**LINEA VERONA – BRENNERO E LINEA FORTEZZA – SAN CANDIDO  
NUOVO COLLEGAMENTO FERROVIARIO “VARIANTE VAL DI RIGA”**

**VARIANTE VAL DI RIGA  
Progetto di definitivo**

**RISCONTRO AL PARERE DELLA SOPRINTENDENZA SPECIALE PER IL  
PNRR AI FINI DELLA VERIFICA DI OTTEMPERANZA**

**PRESCRIZIONE N. 6.4 e 6.5**

# PRESCRIZIONE N.6.4 – MODIFICA PROGETTUALE PER RECEPIMENTO PRESCRIZIONE

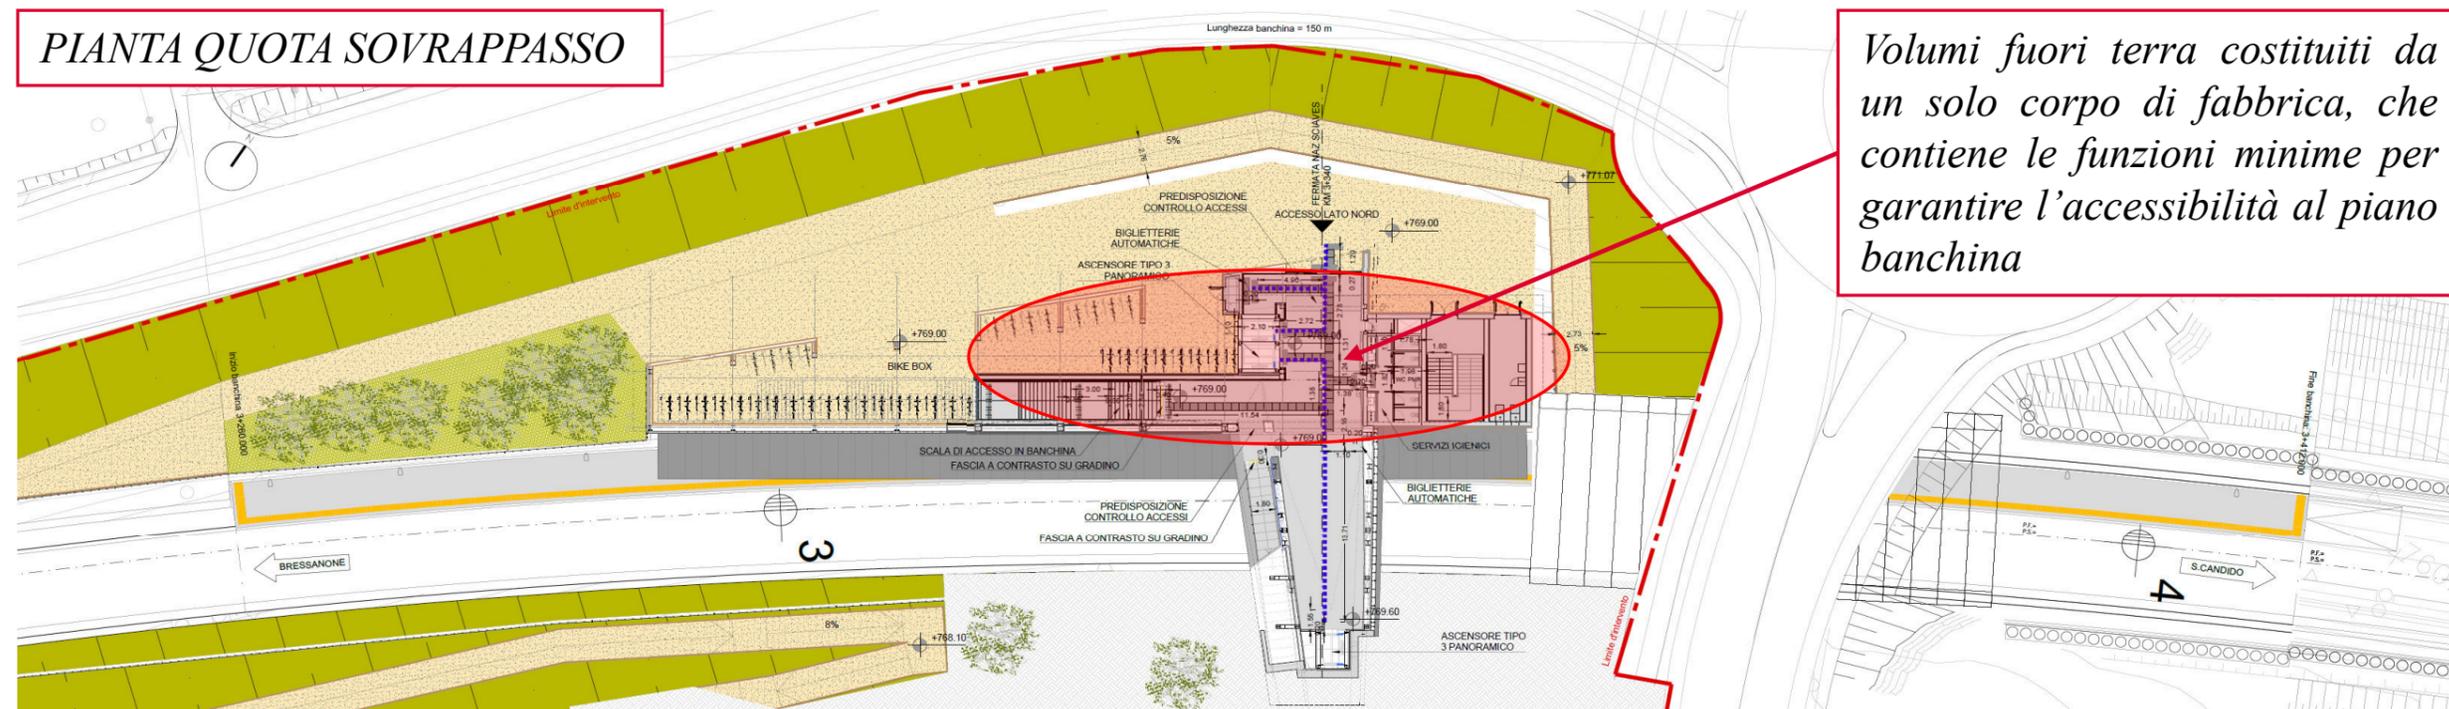
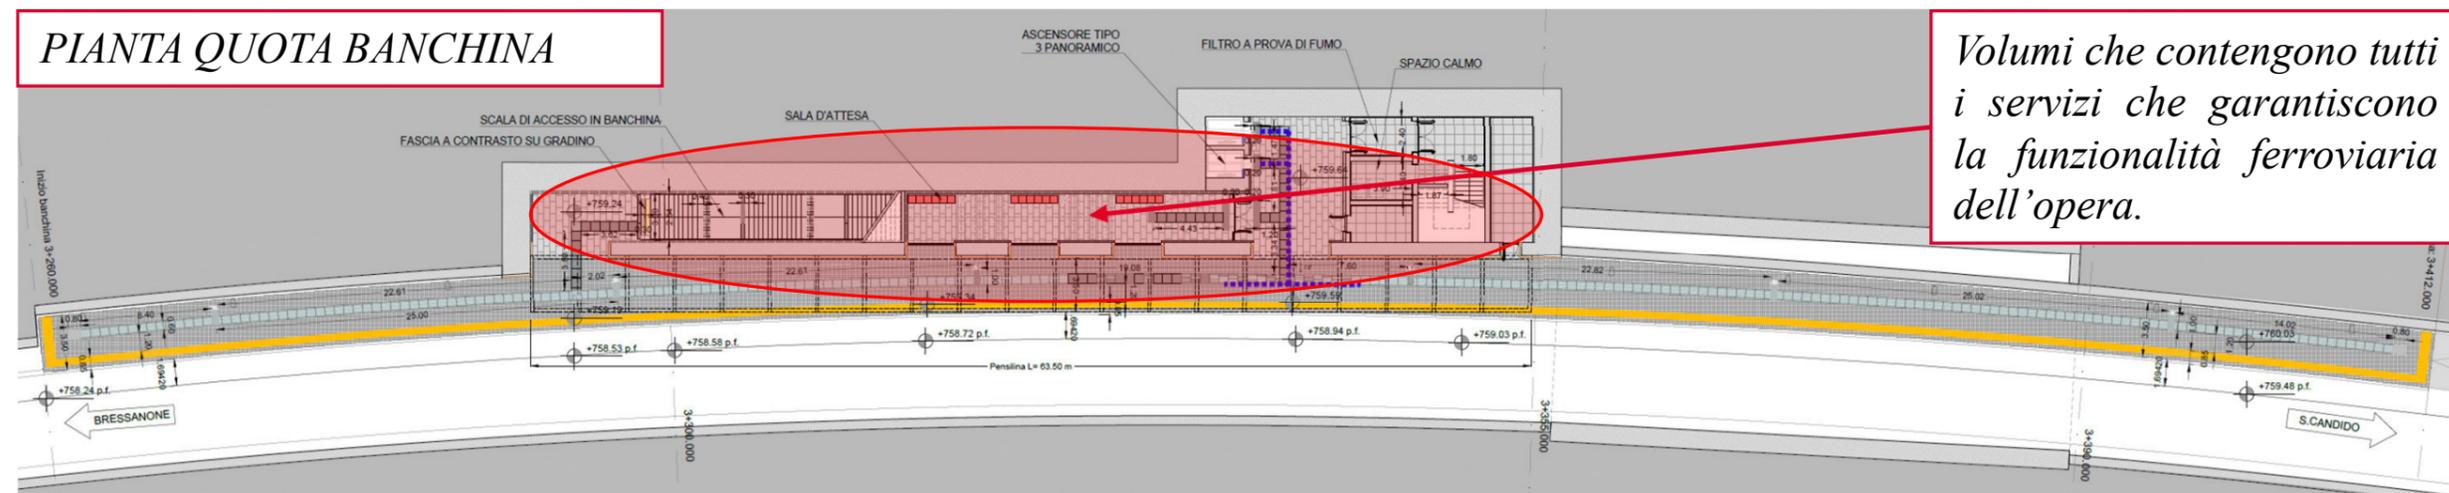
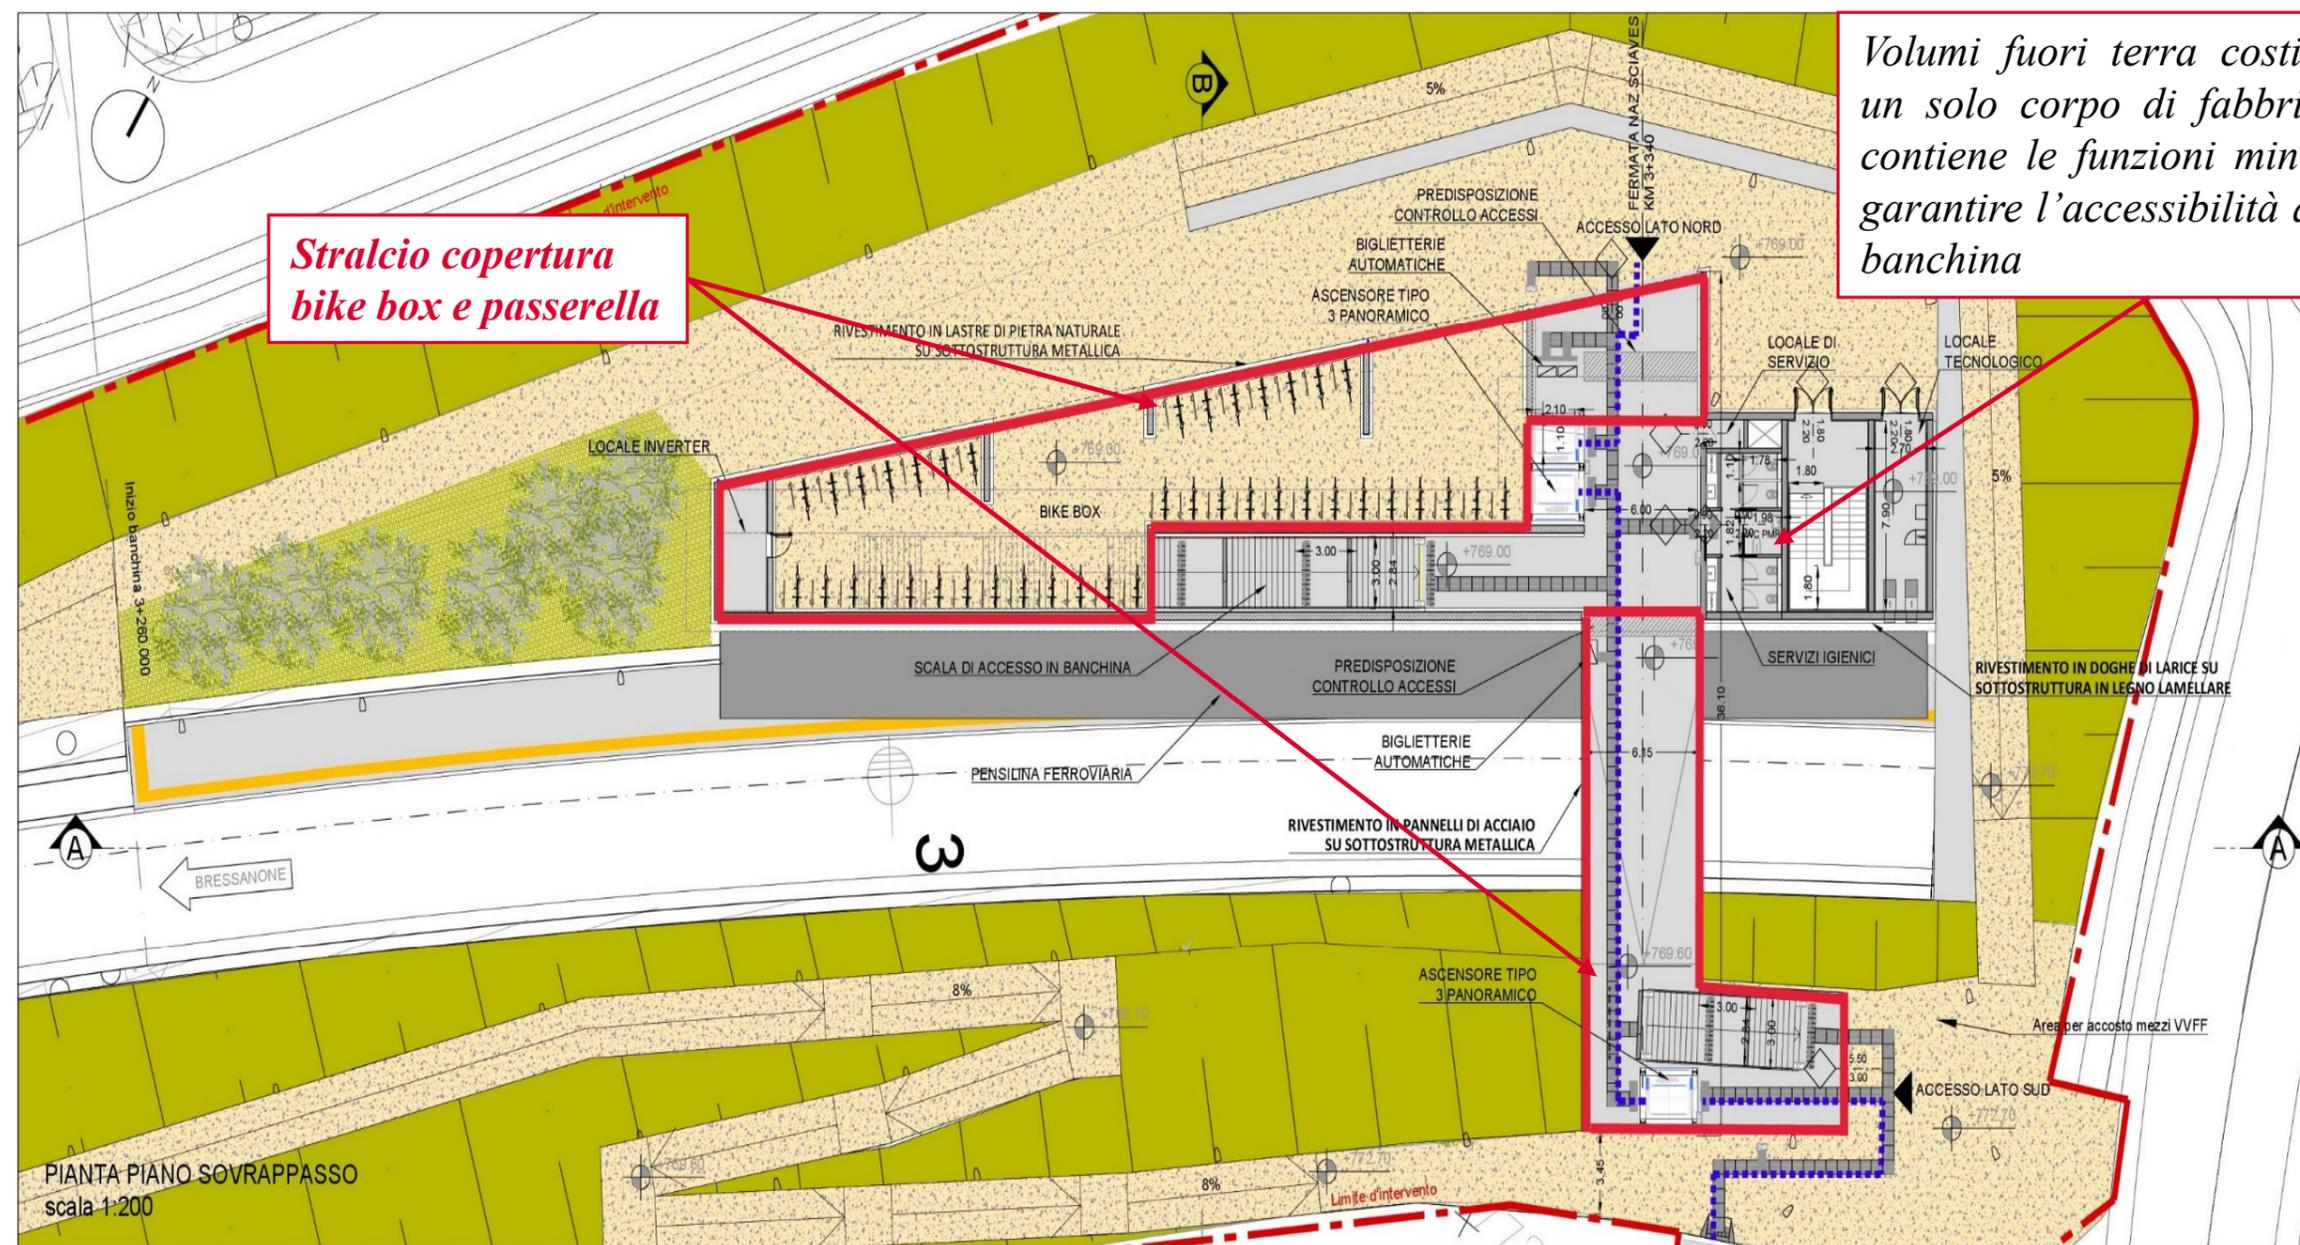
*Volumi fuori terra costituiti da un solo corpo di fabbrica, che contiene le funzioni minime per garantire l'accessibilità al piano banchina*

*Volumi che contengono tutti i servizi che garantiscono la funzionalità ferroviaria dell'opera.*

*Volumi fuori terra costituiti da un solo corpo di fabbrica, che contiene le funzioni minime per garantire l'accessibilità al piano banchina*
